Diligencia que emite la Secretaria para hacer constar que la presente documentación forma parte de la Redelimitación de los Ámbitos de las Unidades de Actuación en suelo urbano UA-02PV y UA-03PV en el núcleo de Puig d'en Valls, aprobada definitivamente por el Pleno de 28 de enero de 2021.

REDELIMITACIÓN DE LOS ÁMBITOS DE LA UNIDADES DE ACTUACIÓN EN SUELO URBANO UA-02PV Y UA-03PV EN EL NÚCLEO DE PUIG DEN VALLS

MEMORIA

Delimitación de la UA-02PV sobre el plano catastral. MUIB

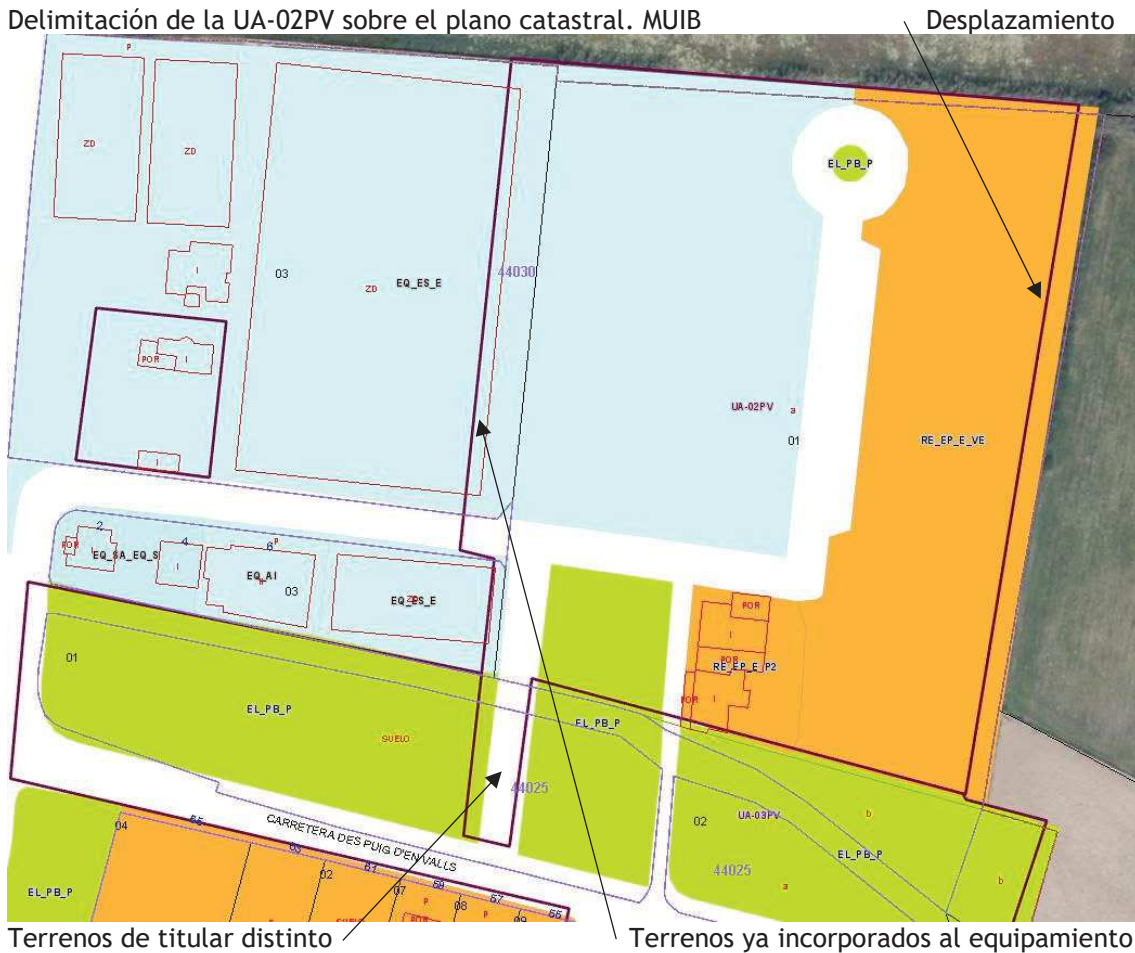
2 Tal y como de la traslación de las determinaciones de las NNSS sobre plano en que se grafíe el parcelario catastral fácilmente se deduce, la delimitación definida por las NNSS para el ámbito de la UA-02PV que está situado más al este:

a. Se encuentra ligeramente desplazada hacia el oeste y también incluye como terrenos de futura cesión unos suelos de en torno a 1.000 m² de superficie que ya son de titularidad pública al corresponderse con parte del actual campo de fútbol, lo que constituyen errores que deben de corregirse.

b. Incluye una estrecha franja de terrenos calificados como viario, con una superficie aproximada de 427 m², que son titularidad de propietario distinto del titular de los terrenos

de la UA-02PV pero que resulta ser propietario de terrenos incluidos en la unidad de actuación en suelo urbano UA-03PV, colindante por el sur con la que es objeto de este proyecto.

ESCALA 1:10.000 AL·L·S·D·S·E
PLANOJA PDV-02 PLUGERS VALLS
QUALIFICACIÓ DEL SÒL
SERVEI TÈCNIC MUNICIPAL
MODIFICACIÓ NO 10 DE LES NABES
AJUNTAMENT DE SANTA EULÀRIA DES RIU

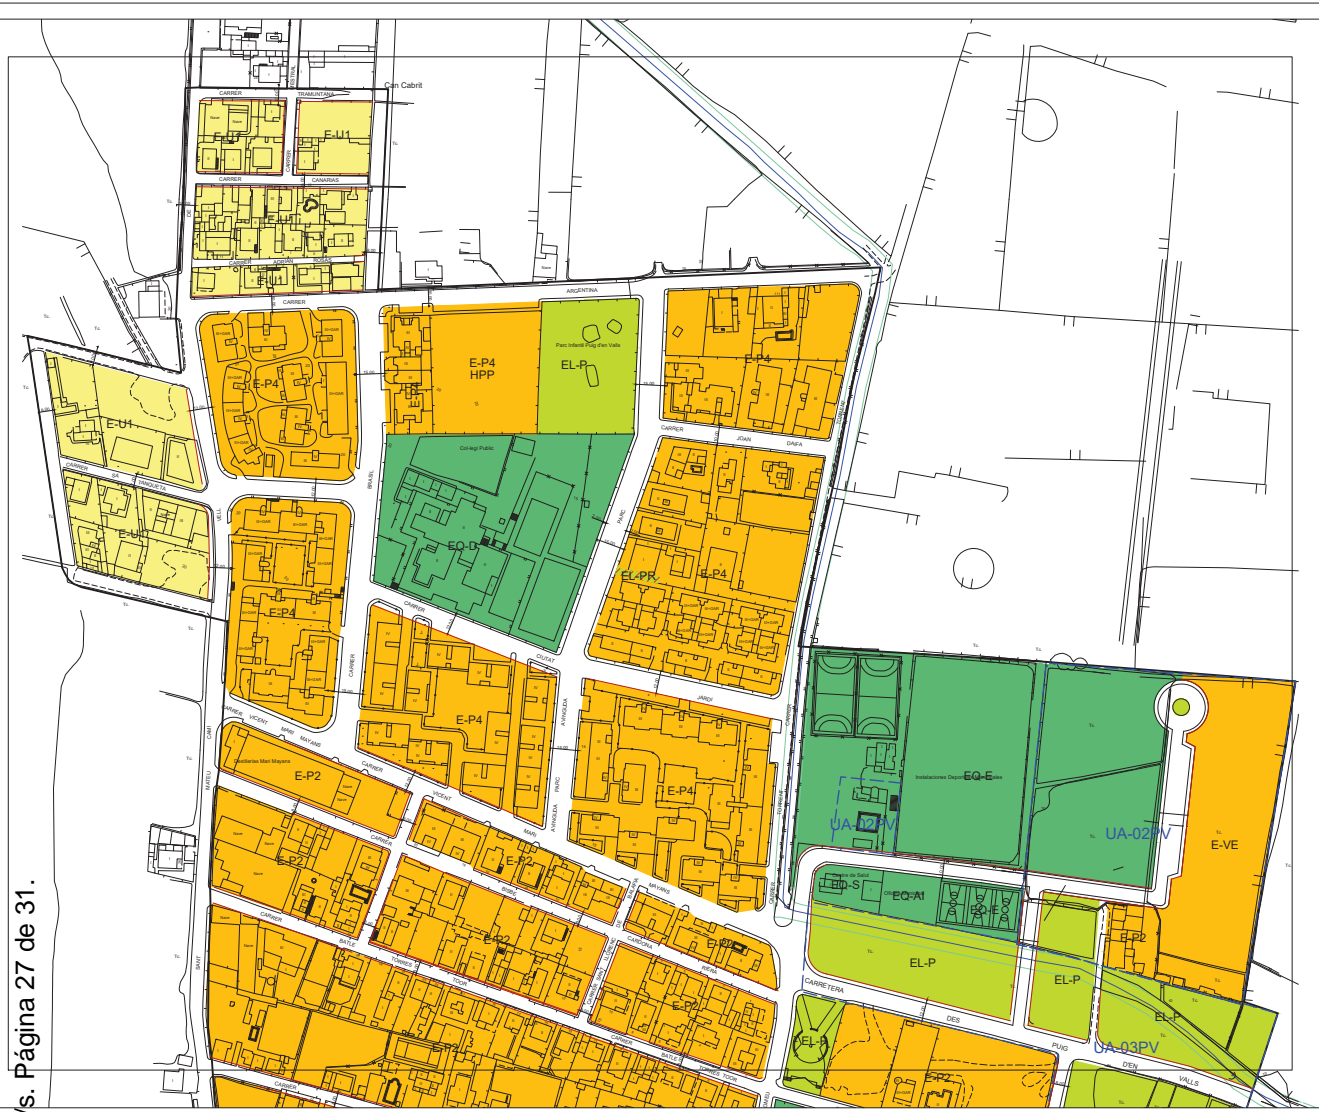
15.2 El plano PDV-01 de la serie PDV, de calificación del suelo del núcleo de Puig den Valls, a escala 1:1000, en la forma que se contiene en el Anexo 3
